[改善箇所説明図]

[不具合発生箇所]

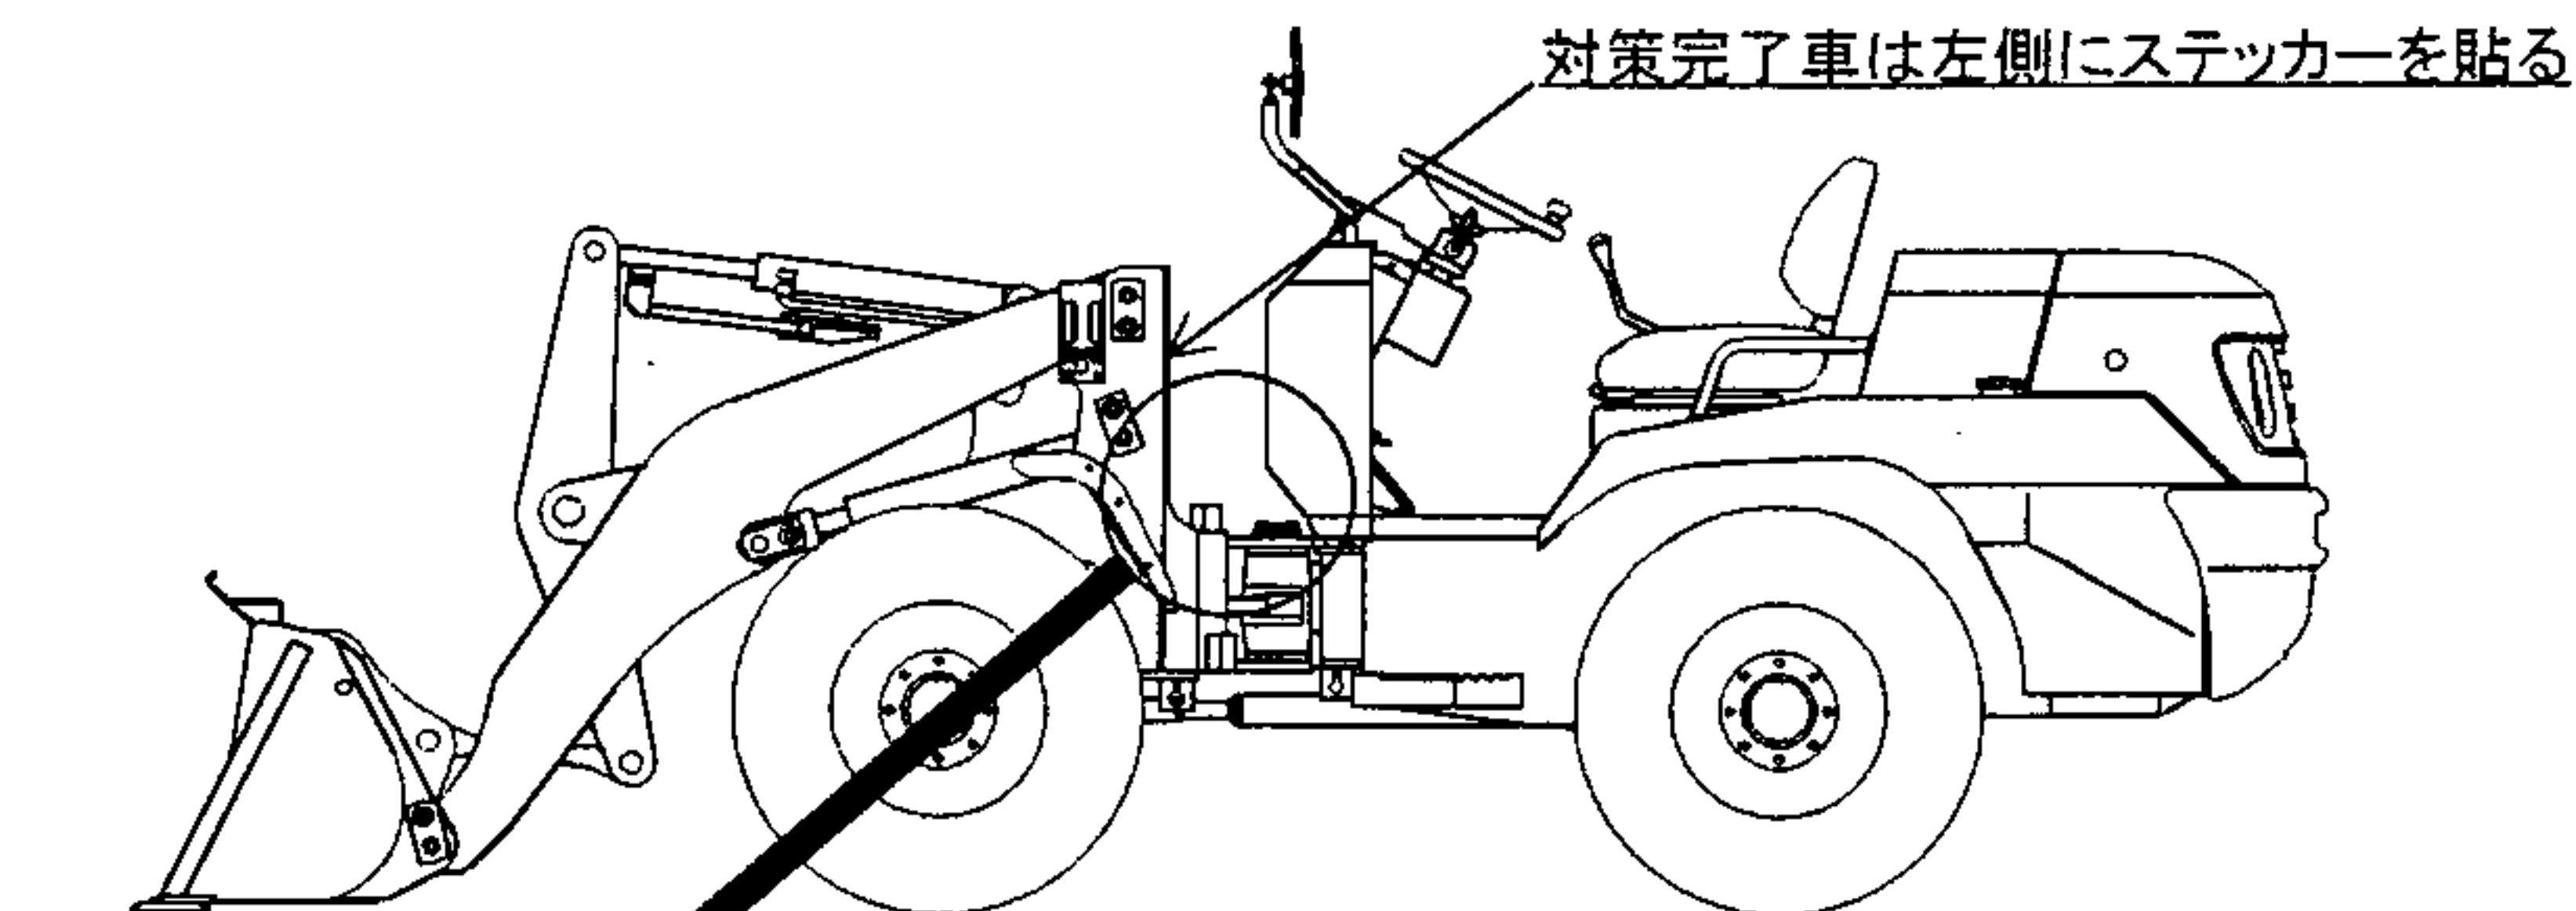
かじ取り装置において、パワーステアリング用油圧ホースの取り回しが不適切なため、ステアリング旋回時に当該ホースが運転席カバー又は車枠と干渉することがあり、そのままの状態で使用を続けると、当該ホースが損傷して作動油が漏れてハンドルの操作量が増大し、最悪の場合、かじ取り操作ができなくなるおそれがある。

- (1) 全車両、パワーステアリング用油圧ホースを点検し、損傷しているものは油圧ホースを新品に交換する。
- (2) 全車両、運転席カバー部にサポートを追加する。
- (3) 全車両、前部車枠内のホースクランプを除去するとともにブラケットを追加して油圧ホースの取り回しを変更する。
